Bilagor:

1. Vattenfall

Synpunkter på på förbindelsepunkt VA
för fastighet Tyresö 1:120 på Bofinksvägen 44 i Tyresö

Bifogar bilder på tomtmark fastighet 1:107 Tyresö 2014-03-31

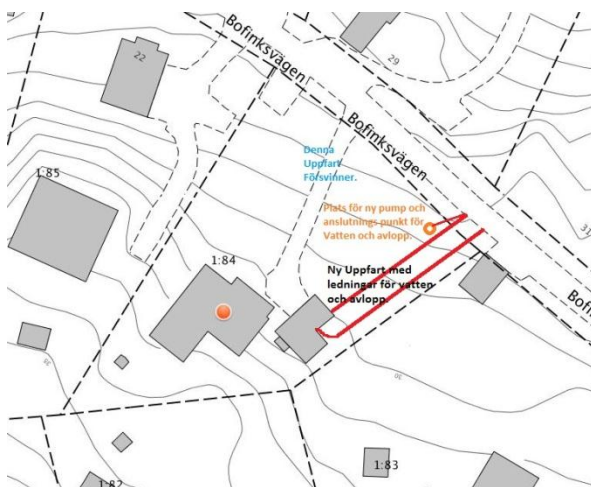
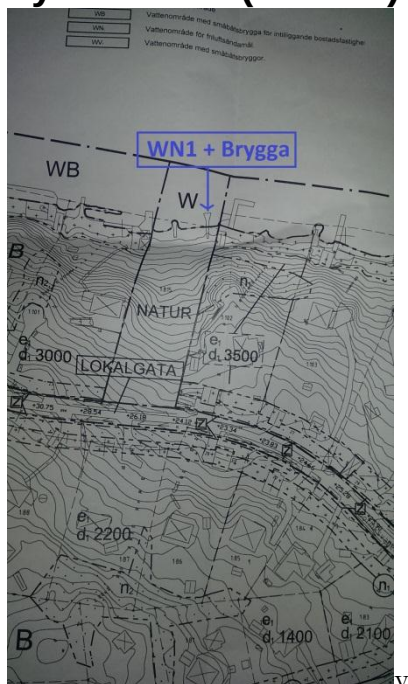
Vi ifrågasätter denna n2 markering.

Natur viktig för landskapsbild och bebyggelsehistorier. Marklinj krävs för följning av träd med stamomfång > 0,3 m på 1,0 meters höjd över marken. Marken får inte hårdgöras, men hårdgjord infartsväg får ordnas genom området.
